改善箇所説明図①

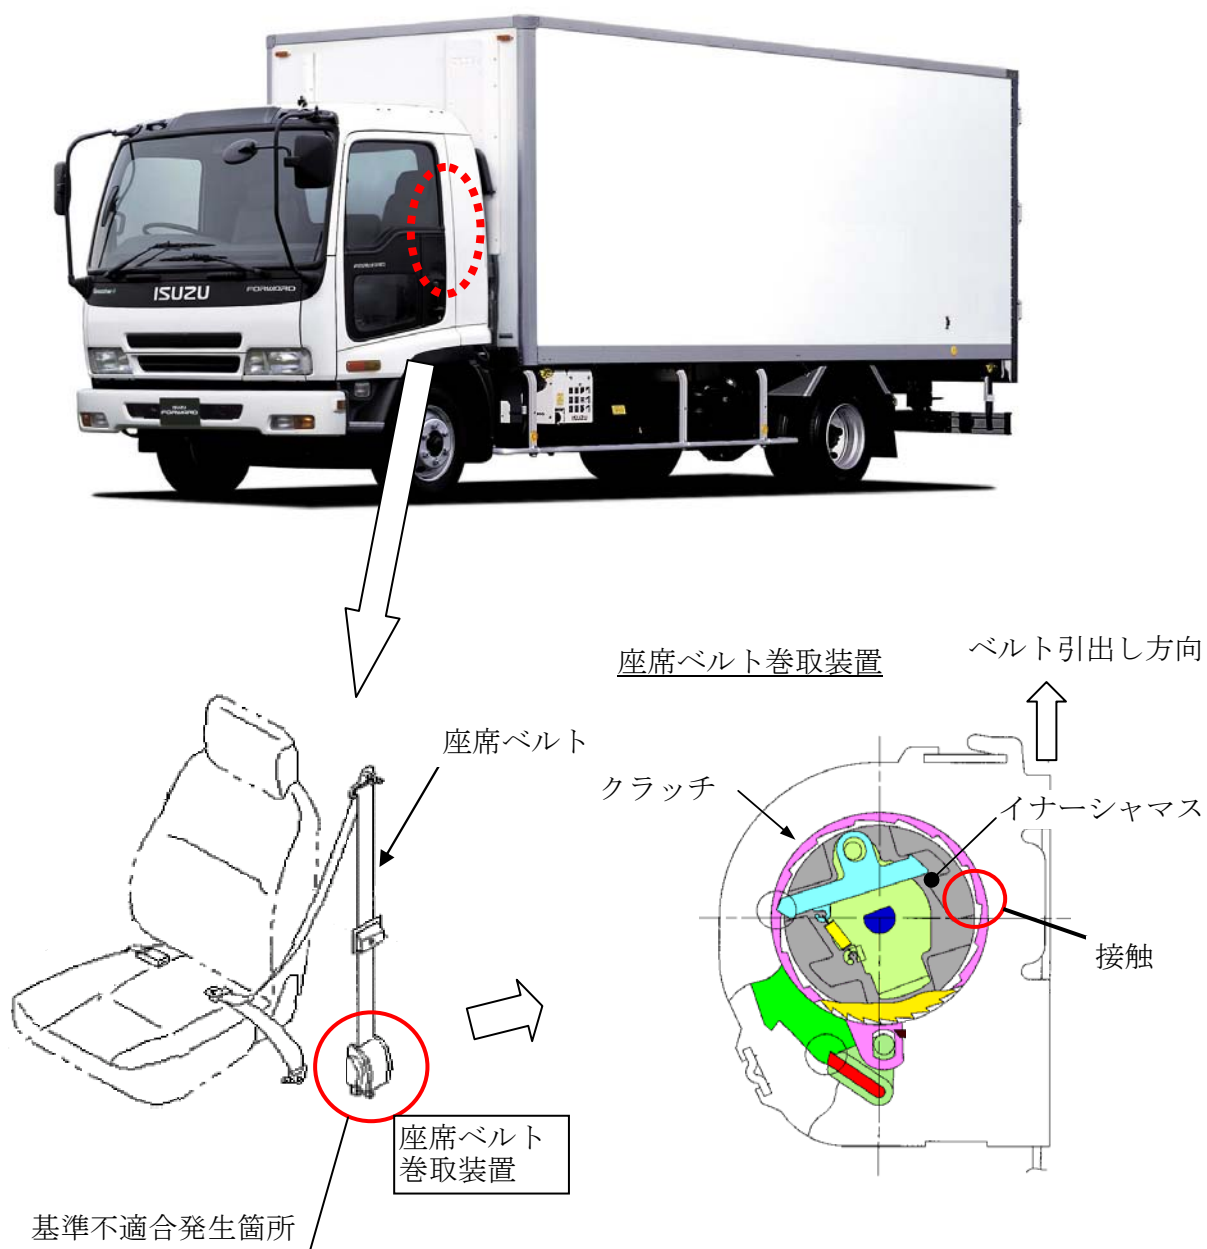
座席ベルト巻取装置の内部部品（インナーシャマス）の製造工程において、不適切な材料を使用したため、当該部品が変形し、座席ベルトが引き出せなくなるおそれがある。

座席ベルトの製造日を確認し、対象の座席ベルトの場合は、座席ベルト巻取装置を対策品と交換する。

識別：座席ベルトの札に黒ペイントの識別マークを付与する。
